Vysvětlení / doplnění / změna zadávací dokumentace č. 3

Veřejná zakázka: „Rekonstrukce truhlářských dílen SŠŘ Jaroměř – stavební práce“
Ev. č. VVZ: Z2024-039370
Zadavatel: Královéhradecký kraj, se sídlem Pivovarské náměstí 1245, 500 03 Hradec Králové, IČO 708 89 546
Způsob zadání: Otevřené nadlimitní řízení veřejné zakázky na stavební práce podle zákona č. 134/2016 Sb., o zadávání veřejných zakázek, ve znění pozdějších předpisů (dále jen „zákon“)

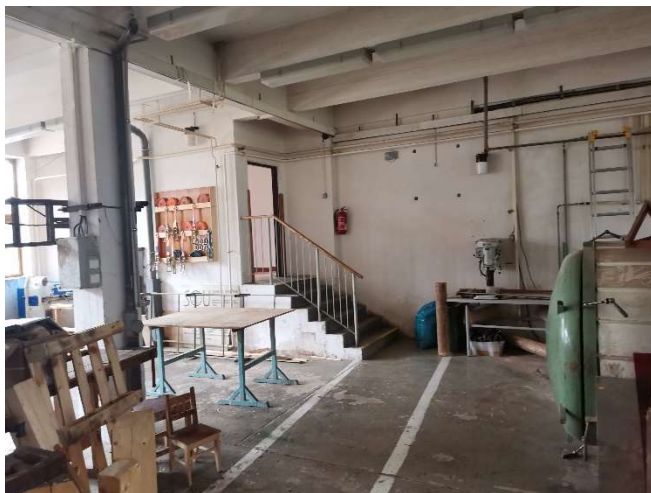
Ve VZD 01 v odpovědi na dotaz č.1 zadavatel upřesnil provedení vodorovného značení na podlaze v SO 04 - dle stávajícího standardu. Bohužel nám tento stávající standard není znám - zadávací dokumentace ho neobsahuje. Žádáme zadavatele o jednoznačné zadání vodorovného značení - materiál a množství v metrech běžných.

Jedná se o značení viz. přiložená fotografie stávajícího stavu. Délka značících čar je cca 2x48 m.
